# Rep news

März/March 2015

Modification

The MB-B sizes 405 & 407 were reworked. The outcome of this are the following changes:

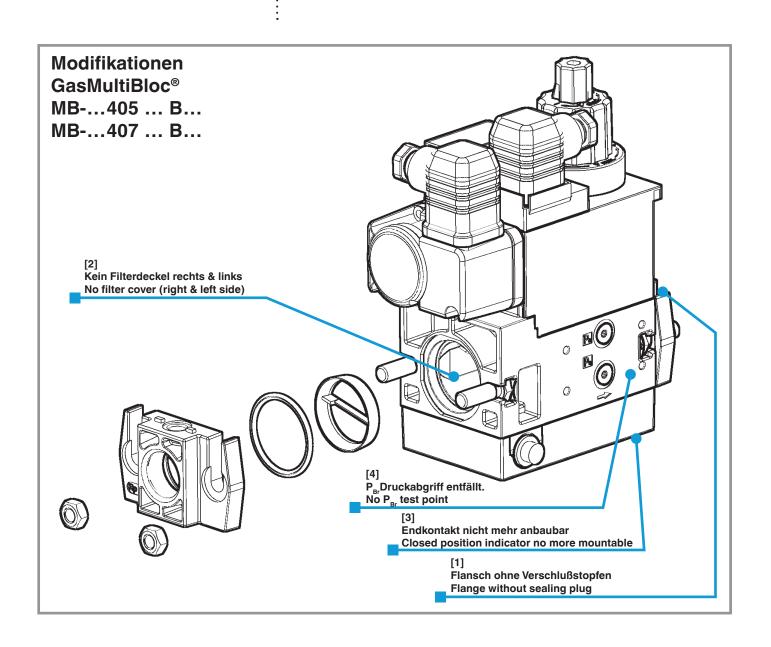
Betroffene Typen Affected types	[1] Flansch ohne Ver- schlußstopfen	[2] Kein Filterdeckel rechts & links	[3] Endkontakt nicht mehr anbaubar	[4] P <sub>Br</sub> Druckabgriff entfällt.
	Flange without sealing plug	No filter cover (right & left side)	Closed position indicator no more mountable	No P <sub>Br</sub> test point
			O

Keine Änderungen der Funktion • No change of any technical features

Keine Änderung des Regelverhaltens • No change of regulator behaviour

Keine Änderung der Artikelnummern • Article numbers remain the same
